対策箇所説明図

改善内容

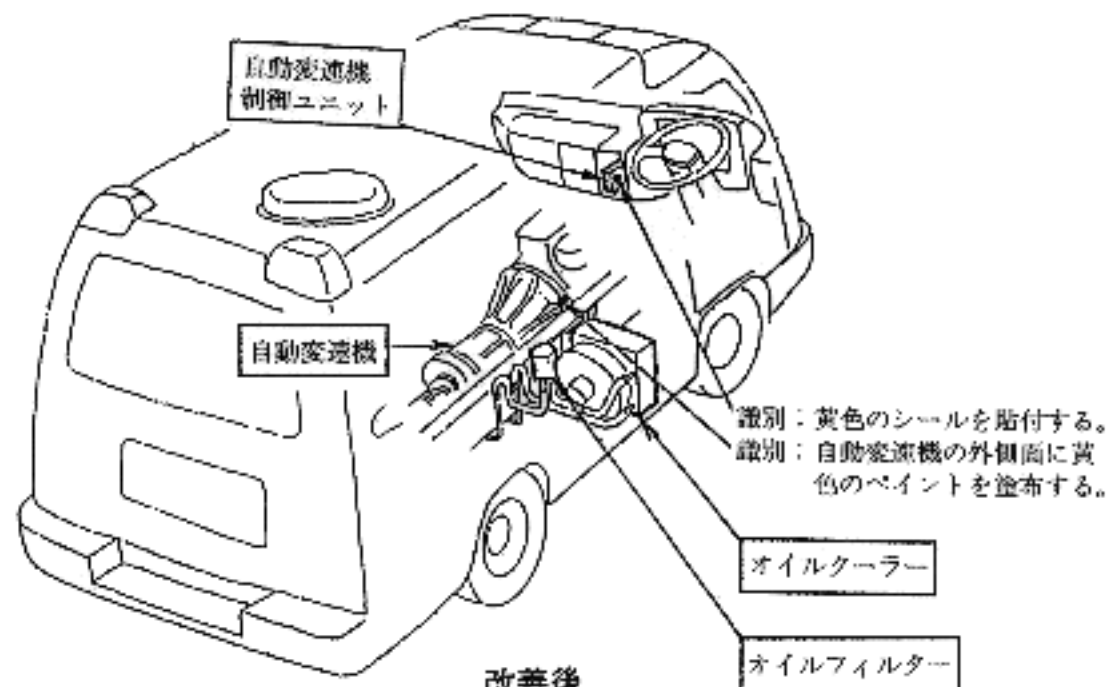
基準不適合発生箇所

〔バッテリーが劣化した状態で、医療用機器の高い電気負荷をかけたままエンジンを始動させると誤作動し、自動変速機の油圧が低下する。〕

全車両、自動変速機制御ユニットを改善品と交換するとともに、自動変速機及びオイルクーラーを新品と交換する。また、オイルフィルターの取り付けられていないものは、これを取り付ける。
